現況検査により認められる状況の記録

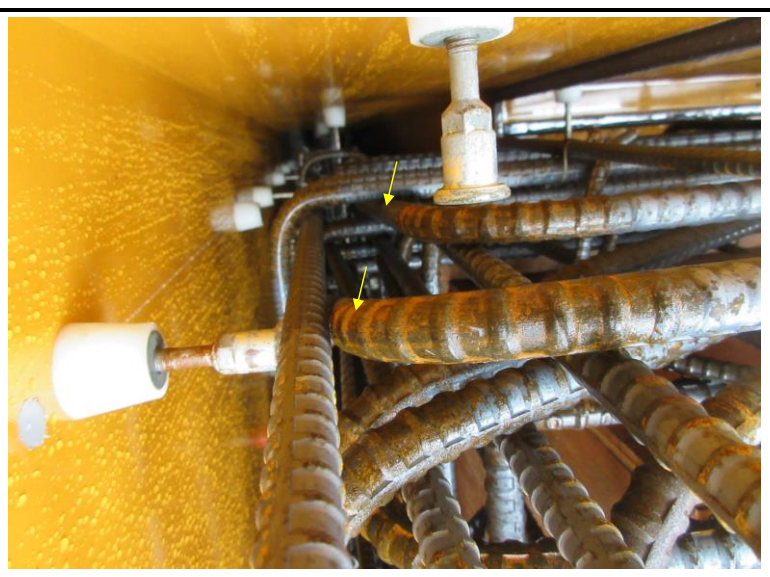
令和5年6月15日	
NO	31
場所	AX 6 通り
部位	3階床梁 (G 1)
AX 6 通りの片持ち梁部の定着は、上端主筋 (一段筋) は通し配筋とされており、また、二段筋は定着長さL1 : D16×40 = 640mmが十分に確保されていることを確認。

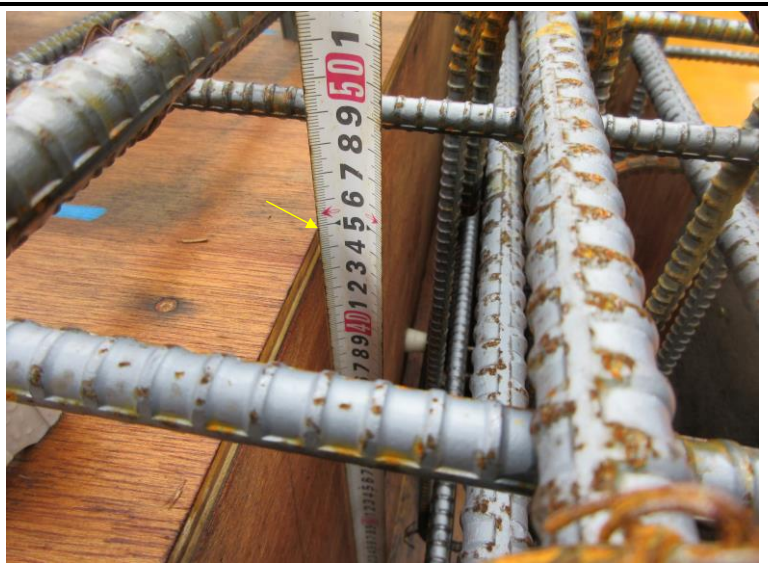
令和5年6月15日	
NO	37
場所	AY4通り
部位	3階床梁 (G1)
同上。

令和5年6月15日	
NO	38
場所	AY4通り
部位	3階床梁 (G1)
計画通りの配筋組であることを確認。 (せん断補強筋 : D10@200mm)

令和5年6月15日	
NO	39
場所	AY4通り
部位	3階床梁 (G1)
梁成が計画通り (600mm) であることを確認。 (3階床面の型枠材まで450mm + スラブ厚150mm)

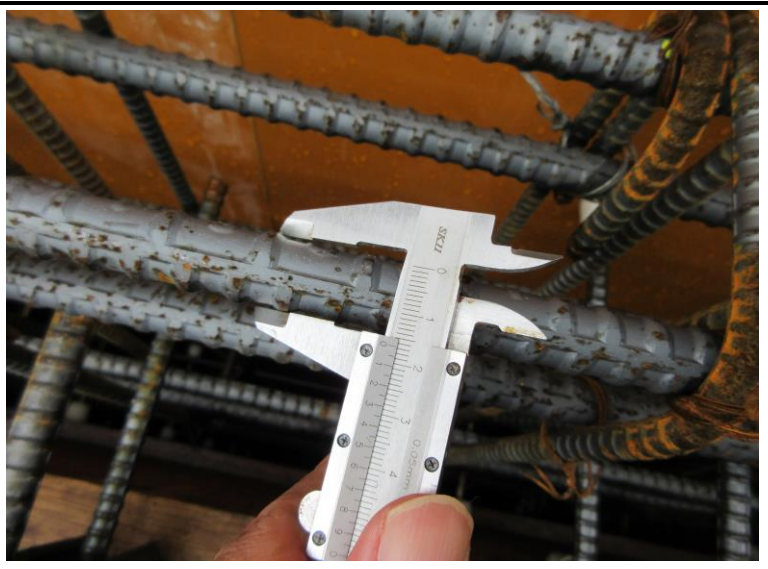
令和5年6月15日	
NO	42
場所	AX2通り
部位	3階床梁 (G1)
計画通りの配筋組であることを確認。 (上下主筋: 2/2 - D16)

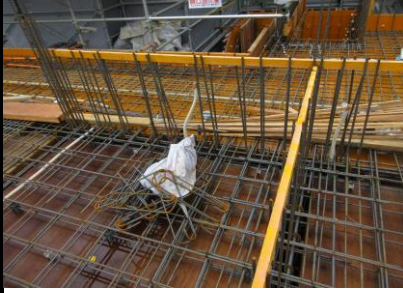
令和5年6月15日	
NO	45
場所	A X 2 通り
部位	3階床梁 (G 1)
計画通りの配筋組であることを確認。 (せん断補強筋：D10@200mm)

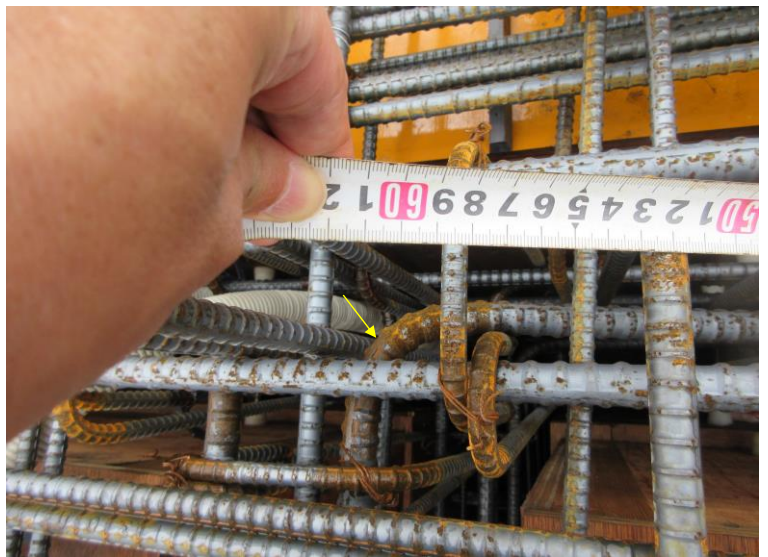
令和5年6月15日	
NO	48
場所	AY2通り
部位	3階床梁 (G1A)
スリーブ (150φ) 貫通部には、計画 (施工図) 通りにダイヤレンNS (高強度開口補強金物: 評定品) が設置されていることを確認。

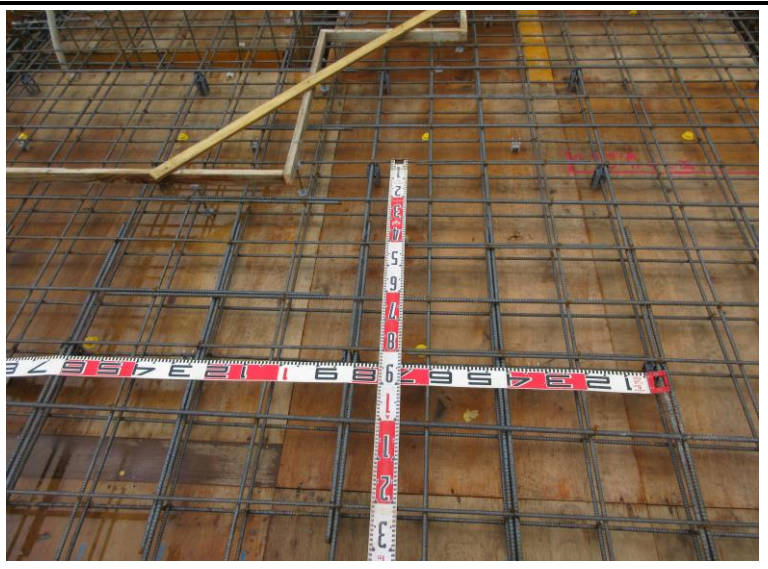
令和5年6月15日	
NO	51
場所	A X 3 通り
部位	3階床梁 (G 1)
上端主筋の重ね継手長さ (L1 : D16×40=640mm以上) が十分確保されていることを確認。

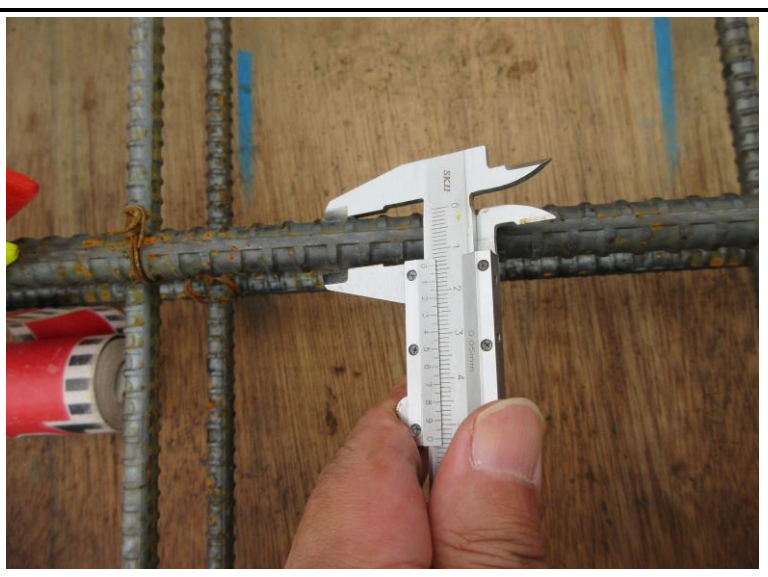
令和5年6月15日	
NO	52
場所	A棟
部位	床スラブ (S3)
計画通りの配筋組が行われていることを確認。上端筋D10・D13@200mmチドリ (縦横共)

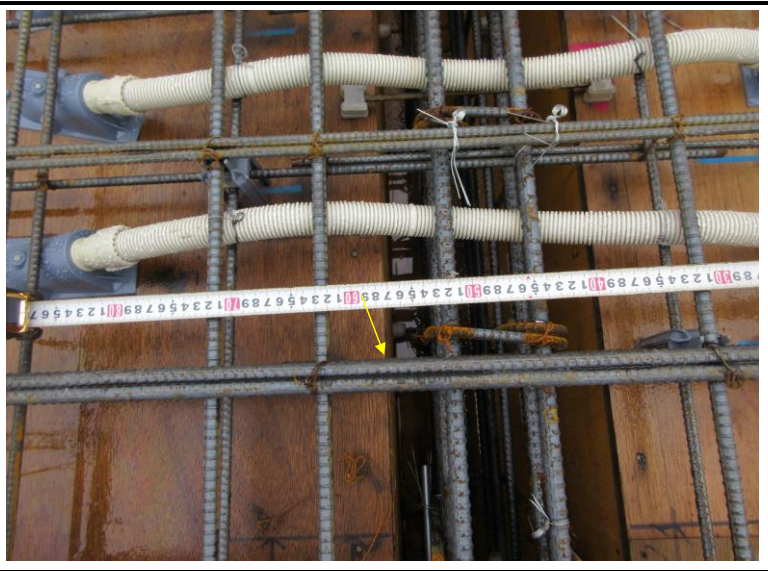
令和5年6月15日	
NO	54
場所	A棟
部位	床スラブ (S3)
同上。

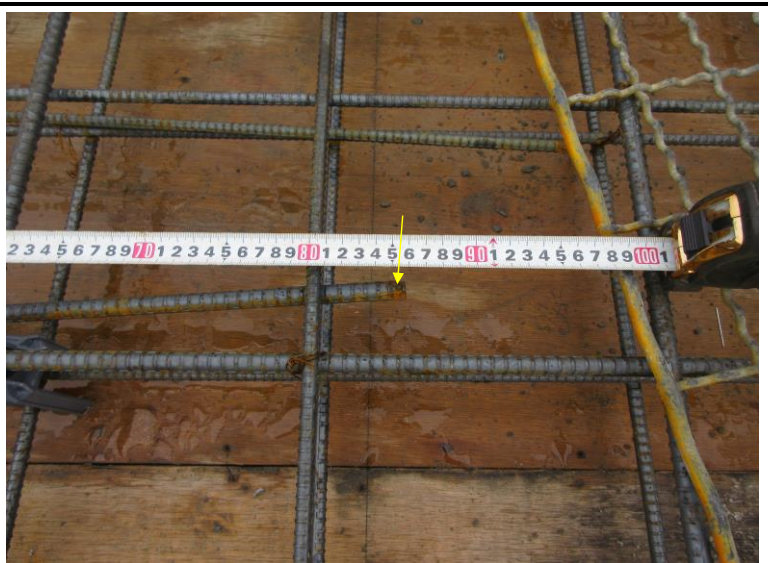
令和5年6月15日	
NO	58
場所	A棟
部位	床スラブ (S3)
スラブ下端筋の梁への定着長さ (L3 : D10×10、且つ150mm以上) が確保されていることを確認。

令和5年6月15日	
NO	59
場所	A棟
部位	床スラブ (S3)
段差スラブ部の定着長さ (L1 : D13×40=520mm) が確保されていることを確認。

令和5年6月15日	
NO	60
場所	A棟
部位	床スラブ (S3)
段差部の補強筋 (D13×2箇所) が計画通りに設置されていることを確認。
